## Vse v enem prostoru

# Za žensko v tridesetem

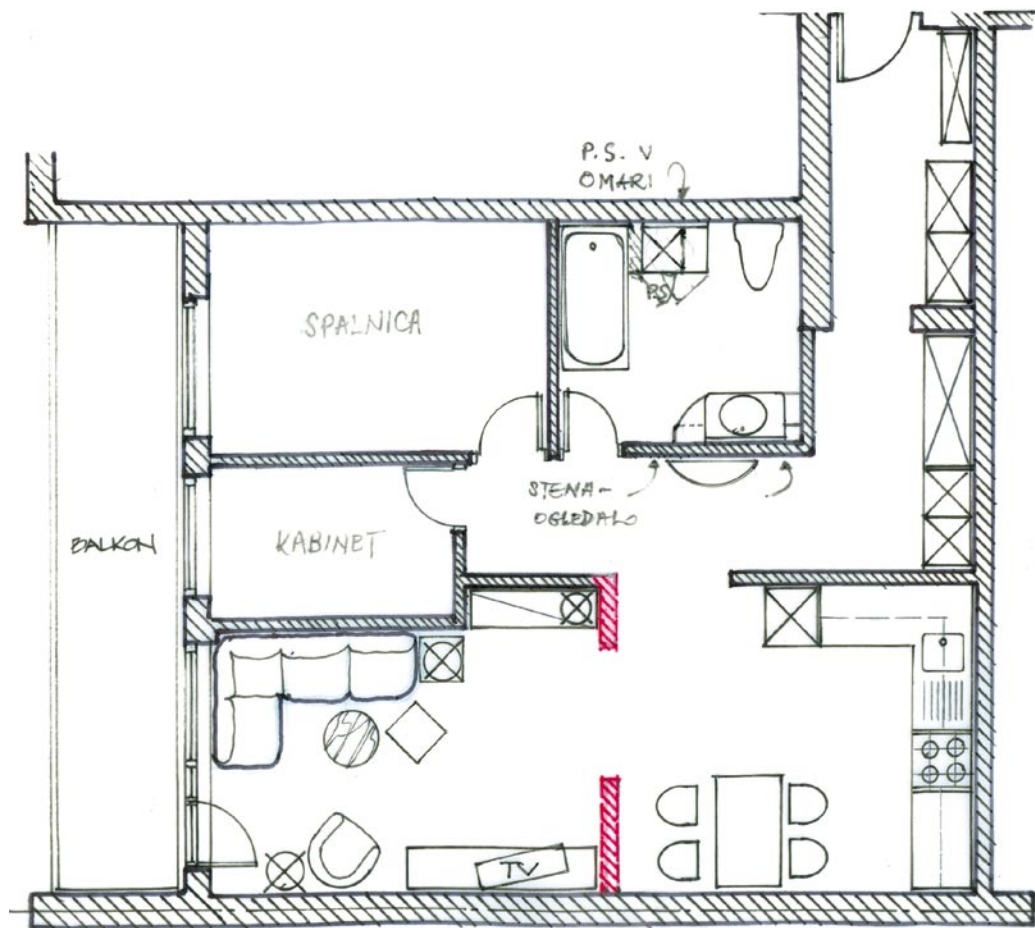
*„Sva mlad par iz okolice Ljubljane, ki bi si rad uredil novo stanovanje. V prilogi vam pošiljam celotni tloris stanovanja, vendar me predvsem zanima razporeditev v največjem prostoru, ki bo vse v enem: dnevna soba, jedilnica in kuhinja. Zamislila sva si tudi, da bova vrata bližje steni zgradila, tako da bo na hodniku več prostora za omare, v kuhinji pa tudi. Ne nameravamo imeti velike kuhinje. Želiva si bolj enostavno, mogoče s samostojnim hladilnikom, ki bi lahko stal na mestu sedanjih vrat, ali pa bi se kuhinja začela takoj za vrati, in raztegljivo mizo za štiri, v*

*primeru več ljudi tudi za več oseb. Težavo imava tudi s postavitvijo kavča v dnevni sobi, saj je zelo ozka. Hkrati ne veva, kam postaviti TV, da ne bi bilo preblizu, poleg tega je ena stran povsem odprta z okni in balkonom ... Zanima me tudi, kam bi lahko postavili omare in police. Zgradila sva vrata v WC in podrli vmesno steno, tako da imava večjo kopalnico. Imava velik hodnik, ki bi ga uporabila za vgradne omare, le ne veva, ali naj bodo kotne ali kako drugače. Sicer je na tlorisu že vrisana oprema, vendar nama ta razporeditev ni preveč všeč. Če nama lahko kako svetujete, se vam najlepše se zahvaljujem za odgovor in vas lepo pozdravljam.“*

Osnovni problem vašega načrta je v ogromni prostornini, ki je name-

njena hodniku, pa tudi vse preveč je vratnih odprt in v posamezne prostore, kot ste ugotovili že sami. Ker osnovne razporeditve ni več mogoče spremeniti, sem pač naredila, kar menim, da je v dani situaciji najboljše. Po celotni dolžini prve predsobe sem namestila vgradne omare, takoj ob vratih pa predlagam ožjo klopo, da zadeva le ne bo preveč enolična. Na vsak način predlagam odstranitev vseh vmesnih vrat na hodniku in vstop v dnevne prostore samo na enem mestu. Ta odprtina naj bo v obliki oboka, da se nekoliko razlikuje od vsega ogletega in tudi simbolizira glavni vhod v jedilnico in dnevno sobo. Drugi problem ozkega in dolgega prostora (kuhinja/jedilnica/dnevna soba) je ta, da je celotna površina nedeljena, torej povezana v precej ozek in dolg »vagon«, ki v dolžino meri celih 9 m! To pa je vsekakor preveč, zato ga je treba nekako razdeliti. Če najprej pogledamo vašo kuhinjo, predlagam, da odstranite sredinski pult, ki jemlje preveč prostora, saj imate že dovolj delovne površine.

Kuhinja meri z jedilnico v dolžino 4 m in to popolnoma zadostuje. Med

jedilnico in dnevno sobo je spet odprt obok, odprtina naj bo velika vsaj 160 cm, da bosta prostora delovala bolj zračno in enotno. Vmesni delni steni na obeh straneh bosta pripomogli k občutku zaključene celote, obenem pa boste imeli malo več uporabne stene. Pri vas se ponuja celo zelo dobra pozicija za kakšen poseben kos pohištva, morda pisalni kot, akvarij ali sobno kolo itn., ki ga lahko locirate v desnem kotu dnevne sobe. Lahko pa na to steno obesite kakšno posebno (veliko) sliko in jo posebej osvetlite. Ta kot nikakor ne sme ostati prazen, sicer v sobi ne bo ravnotežja. Kot vidite, sem v sobo namestila kotno zofo in diagonalno od nje tudi sklop omarič, kamor boste postavili TV, da ne bo preblizu sedežne garniture. Za boljše počutje upoštevajte razporeditev namiznih svetil v tem prostoru.

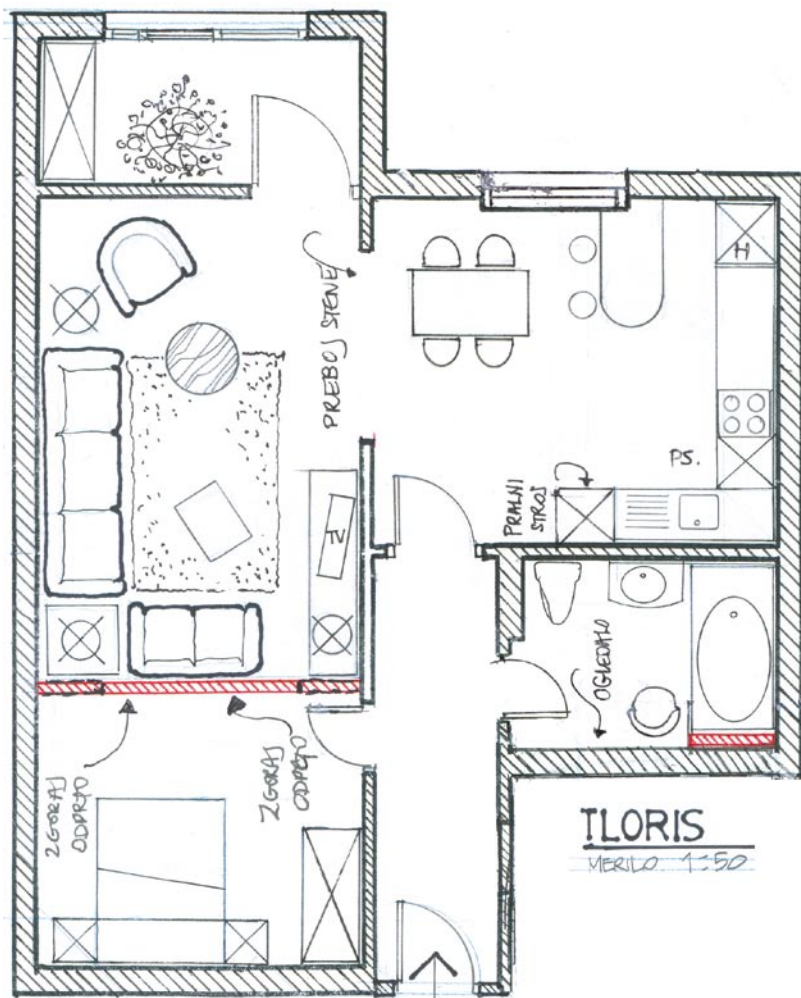
Z velikim občudovanjem spremljam vaše rešitve in ideje za različne stanovanjske probleme, zato vam tudi pišem, ker vem, da mi boste pomagali. Sem v zaključni fazi nakupa stanovanja in se nadvse veselim urejanja svojega novega doma. Naj še povem, da je to moj samostojni projekt in upam na cenovno ugodno rešitev, primerno ženski v 30. letu. Stanovanje je veliko 46 m<sup>2</sup>. Prejšnji lastniki so zagradili balkon ter postavili svoje pregrade. Bojim se, da je celo stanovanje nekoliko pretemno, sploh pa prostor levo od vhoda, kjer je ležišče. Sama sem narisala načrt in upam, da sem zajela bistvo. Rdeča polja so radiatorji, rumena pa okna. Rada bi imela ločeno ležišče, svetel dnevni prostor, mogoče kakšen kotichek za branje ... V pričakovanju odgovora vas lepo pozdravljam.

Razporeditev vaših prostorov ima velik potencial, je pa res, da je trenutna situacija, razvidna iz načrta, za stanovanje precej neuporabna. Vaše stanovanje je po velikosti prav gotovo nadstandardno dvosobno, saj meri približno 80 m<sup>2</sup>. Prenoviti ga morate tako, kot se za tako stanovanje spodobi. Torej sem naredila nekaj korenitih sprememb in svetujem vam, da se tega podviga lotite, če želite iz vašega stanovanja narediti čim udobnejši dom. Edini prostor brez večjih sprememb je kopalnica. Razen osnovnih elementov

v tem prostoru predlagam omarico ob kadi, v nadaljevanju pralni stroj, položaja straniščne školjke in umivalnika ostaneta nespremenjena. Ker je kopalnica velika (15 m<sup>2</sup>), vam vsekakor predlagam še kakšen pohištveni dodatek, na primer kakšen manjši dvosed, morda iz ratana, ali kakšen minimalističen kos v visokem sijaju in usnju.

Prva večja sprememba, ki jo boste opazili, je ta, da sem odstranila dodatno predelno steno v dnevnem oziroma spalnem delu, ki je že tako ozek prostor delila na pol. Potem boste opazili, da sem razdelila dnevno sobo in spalnico v dve ločni enoti. Čeprav v spalnici ni okna, boste to rešili tako, da boste v zgornjem delu te stene pustili dve med seboj vzporedni odprtini, v izmerah 120 x 50 (20 cm roba pod stropom), razmik med njima naj bo 20 cm. To bo zadostovalo za prezračevanje in delni dostop svetlobe v ta del, obenem pa boste imeli ločeno spalnico, kot ste tudi želeli. V spalnico torej vstopate skozi že označena vrata, spremeni se samo

smer odpiranja, medtem ko se vstop v dnevne prostore prestavi v jedilnico. Med hodnikom in kuhinjo lahko namestite steklena vrata, ker je hodnik zelo dolg in pogled nanj morda moteč. Ogledala na hodniku bodo optično povečala površine. Jedilnica in dnevna soba sta med seboj povezani, zato sem morala odstraniti kar zajeten del stene v jedilnici, kar najbrž ne bo zelo preprosto. A brez tega preprosto ne gre.

Kuhinja je zelo prostorna in imate prostor za šank, ki ga priporočam, ločeno pa je še jedilna miza za štiri osebe. Poleg bralnega koticika v dnevni sobi imate precej prostora za kar dve sedežni garnituri (3 + 2) in tudi nekoliko daljši sklop omaric. Ne pozabite na svetila na različnih mestih. Vaše stanovanje bo šele zdaj »zadiralno« v pravi podobi in zagotavljam vam, da boste s tako rešitvijo zadovoljni.
